## Pristupna saobraćajnica u naselju Ramadanovići - Idejno rješenje

### Odgovori na primjedbe sa javne rasprave

#### Primjedba r.b. 27732 od 08.11.2023 god.

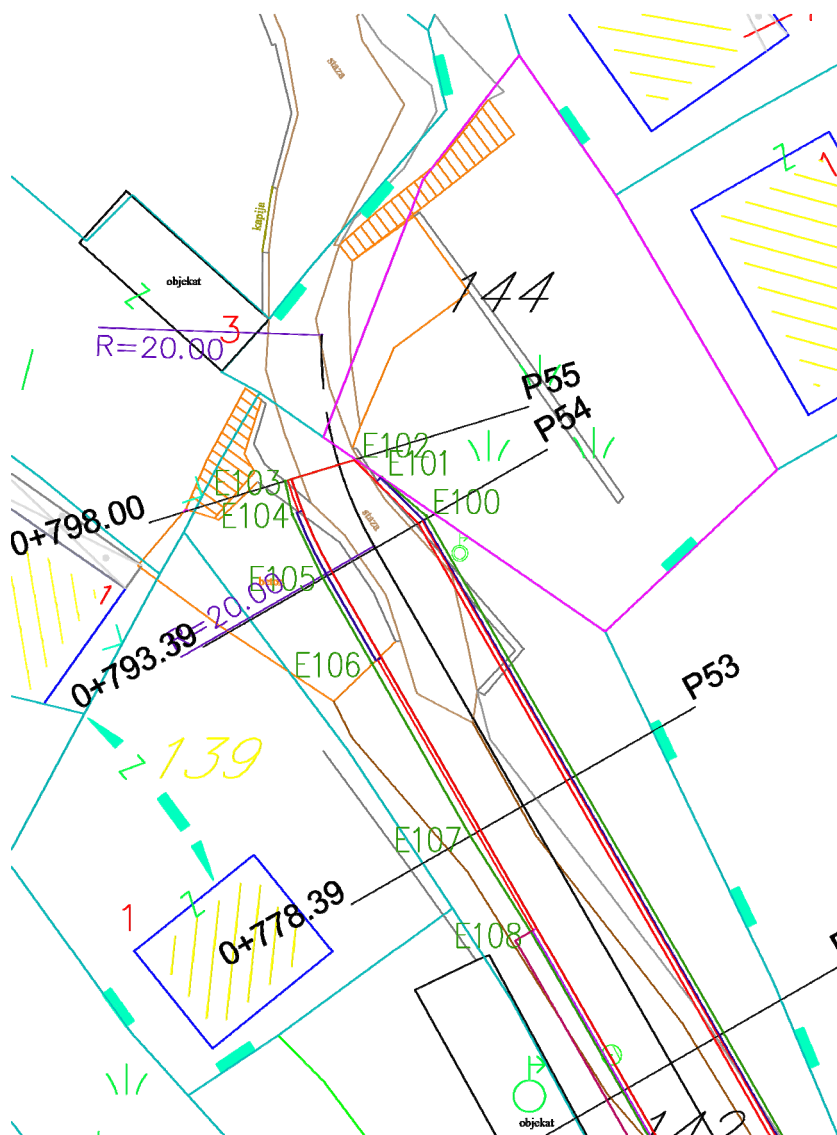
Podnosilac: Gracijela Jovičević, Jelena Janjalija

Prilikom izrade Glavnog projekta, moguće je odstupanje od trase saobraćajnice definisane Idejnim rješenjem i saobraćajnicu projektovati širine 5,0m do profila P54 a u nastavku, do profila P55, pratiti granicu katastarske parcele br.144 i omogućiti prilaz parceli prema postojećem stanju. Korigovano rješenje dato u prilogu.

## Primjedba r.b. 27782 od 08.11.2023 god.

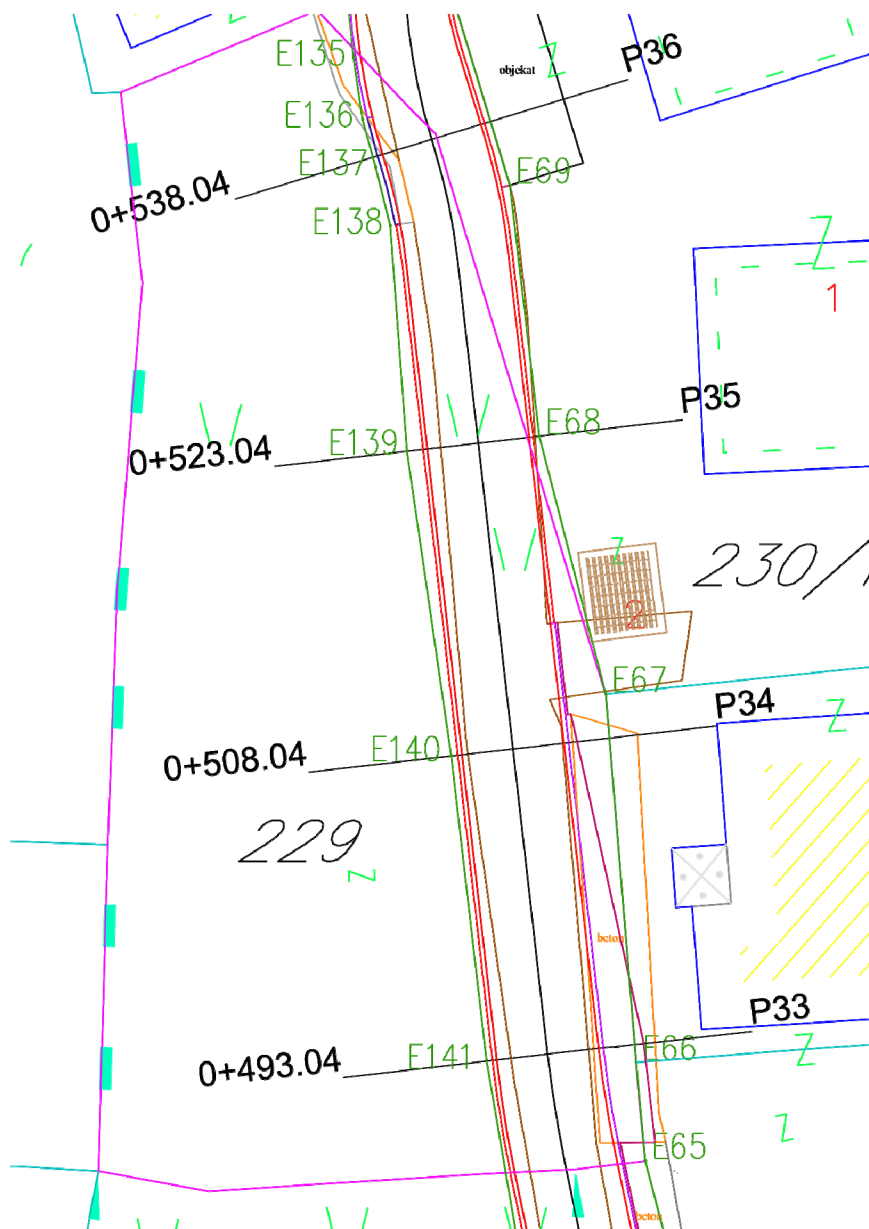
Podnosilac: Pasković Pavle

Prilikom izrade Glavnog projekta, moguće je odstupanje od trase saobraćajnice definisane Idejnim rješenjem a granica eksproprijacije projektovati na način da prati granicu katastarske parcele br. 229. Korigovano rješenje dato u prilogu.
